Uw brief van	Uw kenmerk	Ons kenmerk	Datum 19 november 2018
Onderwerp <i>Straatnaamgeving: kanttekeningen bij raadsvoorstel d.d. 13 november 2018</i>			Bijlage(n) 1

Het voorstel *Straatnaamgeving: aanpassen geometrie straten vanwege de grenscorrectie Nijmegen - Berg en Dal* (besluit B&W d.d. 13 november 2018, nummer 4.2) schiet op een aantal punten tekort. In de bijlage vindt u een nadere toelichting.

## **Aanpassen geometrie straten vanwege de grenscorrectie Nijmegen - Berg en Dal kanttekeningen bij raadsvoorstel d.d. 13 november 2018 (98/2018)**

raadsvoorstel d.d. 13 november 2018  
tekeningnummer 546903 (detail)

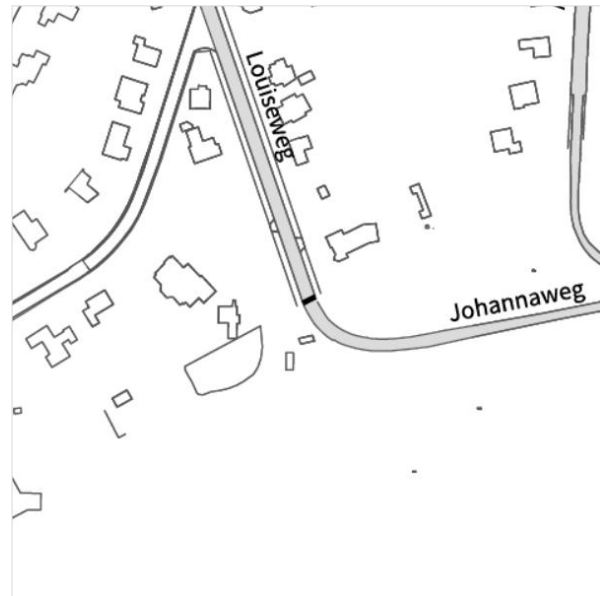
De kwaliteit van de tekeningen laat op een aantal punten te wensen over. De relevante oude en nieuwe woonplaatsgrenzen ontbreken. Op de tekening met nummer 546903 ontbreekt ook de achtergrond van het gedeelte van de gemeente Berg en Dal dat vanaf 1 januari 2019 in de woonplaats Nijmegen ligt.

Is de geometrie van de Louiseweg weg wel gewijzigd? Op de tekening bij het brondocument met nummer "RB 09-07-1924" dat is ingeschreven in de BAG, eindigt openbare ruimte ID 026830000001333 bij de gemeentegrens. Op de tekening met nummer 546903 bij het raadsvoorstel d.d. 13 november 2018 is dat nog steeds het geval.

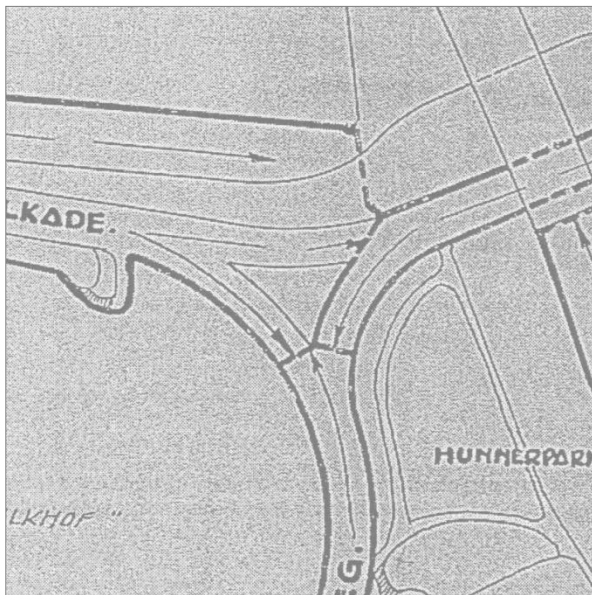
De keuze van de grens de Louiseweg en Johannaweg op de tekening met nummer 546903 is aanvechtbaar. Op de kaarten en plattegronden (vanaf 1962) heeft de weg in oostelijke richting in Berg en Dal tot aan de Catharinaweg de naam Louiseweg.

Het is de vraag welke naam of de verbinding tussen de Louiseweg en de Johannaweg moet krijgen. Wegen die in elkaars verlengde liggen, krijgen in beginsel dezelfde naam. De keuze in het voorstel voor de naam Johannaweg (openbare ruimte ID 026830000001207) is niet gemotiveerd. Het ligt meer voor de hand om dit weggedeelte te betrekken bij de Louiseweg (openbare ruimte ID 026830000001333).

Er kan voor de verbinding tussen de Louiseweg en de Johannaweg ook een geheel nieuwe naam worden bedacht worden, bijvoorbeeld **Idaweg** of **Gaudiaweg**, als herinnering aan Ida Bernardina Maria Frije (Breda 24 november 1909 – Malden 8 september 2003); zie "Zuster Gaudia was een van de ontdekkers van autisme, maar niemand kent haar" (de Volkskrant, 19 februari 2018).

raadsvoorstel d.d. 13 november 2018  
tekeningnummer 546892 (detail)

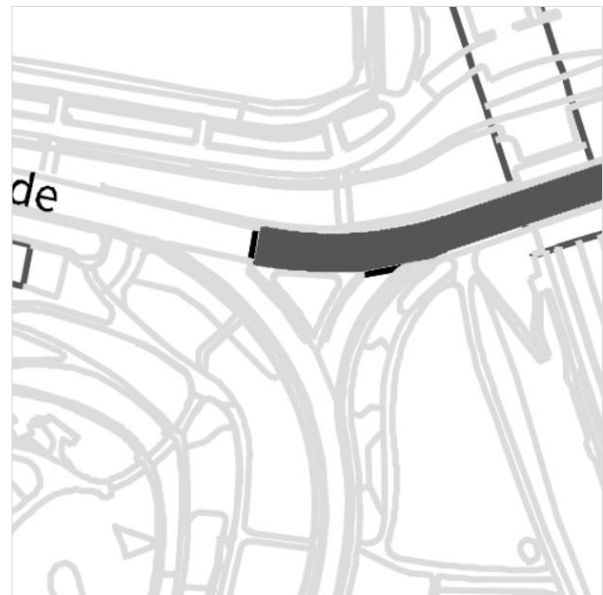
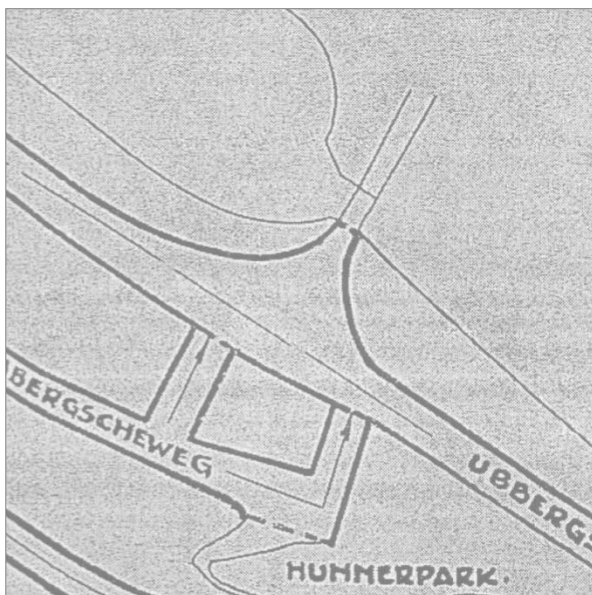
Op de tekening met nummer 546892 begint de Ubbergseweg op een andere locatie dan op de tekening bij het brondocument "RB 31-03-1936" dat is ingeschreven in de BAG. Met het brondocument wordt het Besluit B&W d.d. 31 maart 1936, nummer 49, bedoeld waarin de naam Ubbergseweg staat.

Een verklaring en rechtvaardiging voor de aanpassing van de geometrie van openbare ruimte ID 026830000000681 bij de Voerweg en Ooyse dijk ontbreekt.

raadsvoorstel d.d. 13 november 2018  
tekeningnummer 546898 (detail)

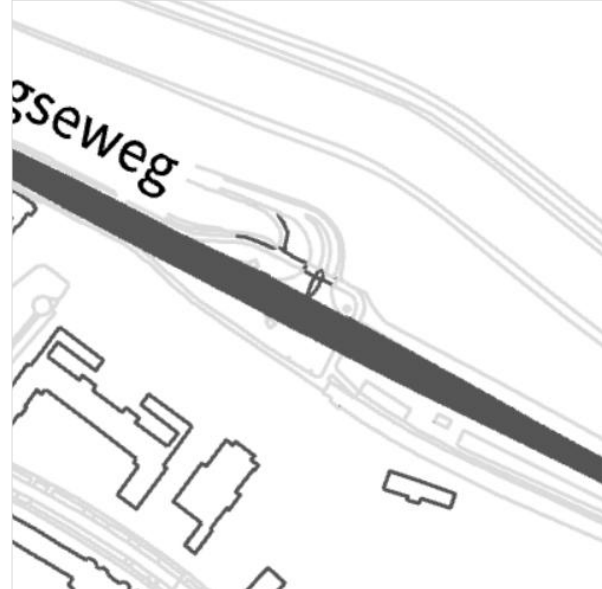
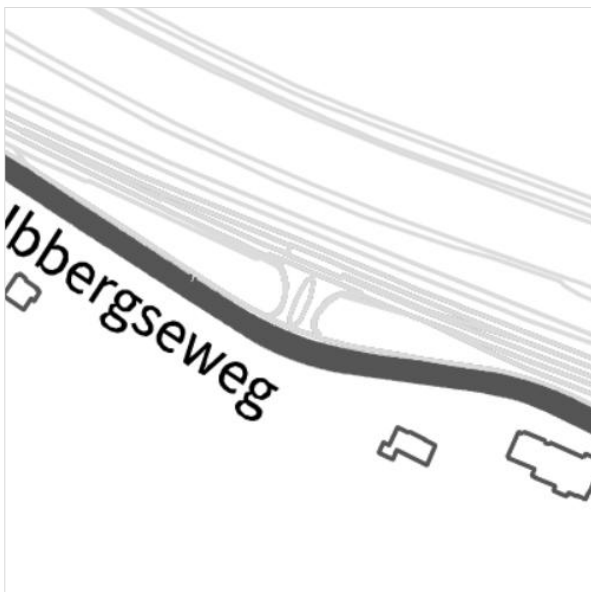
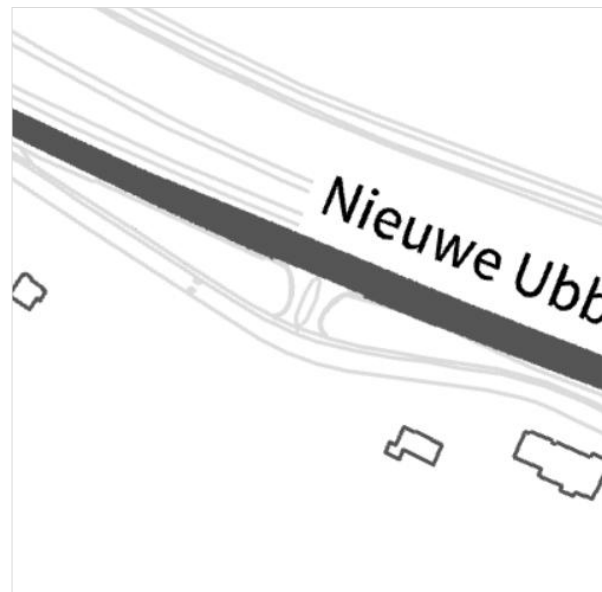
Een vergelijking van de tekeningen met de nummers 546892 en 546898 laat zien dat bij de aansluitingen van de Ubbergseweg (openbare ruimte ID 026830000000681) op de Nieuwe Ubbergseweg (openbare ruimte ID 0268300000001406) een deel van de openbare ruimte niet bij de naamgeving is betrokken.

Bij een goede naamgeving van de openbare ruimte dienen alle delen van de weg betrokken te worden inclusief fietspaden, voetpaden en tot de weg behorende bermen.
